Organismo Supervisor de la Inversión
en Energía y Minería - OSINERGMIN

OFICIO N° 0839 -2010-GART

Asunto : Observaciones al Estudio Técnico-Económico presentado por el Subcomité de Generadores del COES-SINAC para la Regulación de Mayo 2011

**OBSERVACIONES AL ESTUDIO
TÉCNICO - ECONÓMICO PRESENTADO
POR EL SUBCOMITÉ DE
GENERADORES DEL COES-SINAC
PARA LA REGULACIÓN DE MAYO 2011**

18.4 Archivo CHH

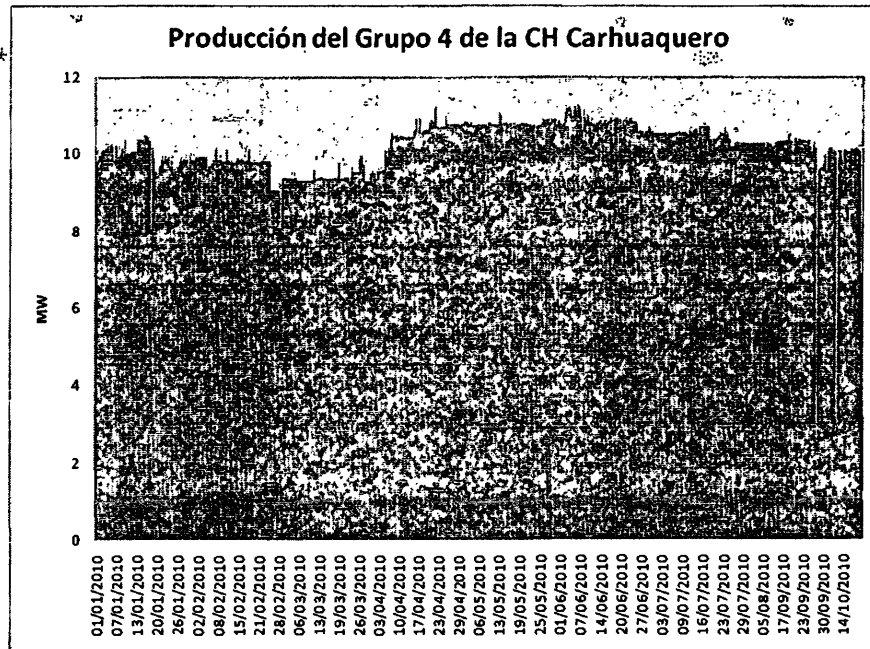
El SUBCOMITE ha considerado en el archivo "sinac.chh" que cuando ingrese el proyecto de rehabilitación de la segunda etapa de la C.H. Machupicchu, en febrero 2012, el caudal de toda la central será de 45 m³/s y con un coeficiente de producción de 3,1 MW/m³/s, cuando en la ficha del proyecto presentado por la empresa EGEMSA, folios 180 a 183 del Estudio, se menciona que el caudal de diseño del mismo es de 31 m³/s, por lo cual se podría entender o que se sumaría al caudal de la primera etapa, por lo que el caudal de toda la central sería 61 m³/s, o que el caudal de la central pasaría de 30 m³/s a 31 m³/s; no obstante, no se encuentra cómo se llega a los 45 m³/s que se propone. En ese sentido, para evitar interpretaciones erradas, se debe solicitar a EGEMSA la información sobre el esquema topológico de la central y cómo ésta operará cuando ingrese el proyecto de rehabilitación de su segunda etapa.

Asimismo, se debe solicitar información a la empresa Duke Energy Egenor sobre la operación actual del G4 de la C.H. Carhuaquero, debido a que cuando ingresó en operación esta unidad, la referida empresa informó que su operación se realizaría sólo cuando el caudal del río Chancay supere los 24 m³/s, lo que equivale a decir, sólo en épocas de avenida; sin embargo, desde la adjudicación de buena pro que recibió esta unidad en la primera convocatoria del proceso de subasta de suministro de electricidad con recursos energéticos renovables, se observa que la misma opera continuamente y en todos los meses de año, como se observa en el siguiente gráfico, por lo cual es necesario actualizar el modelamiento de esta unidad.
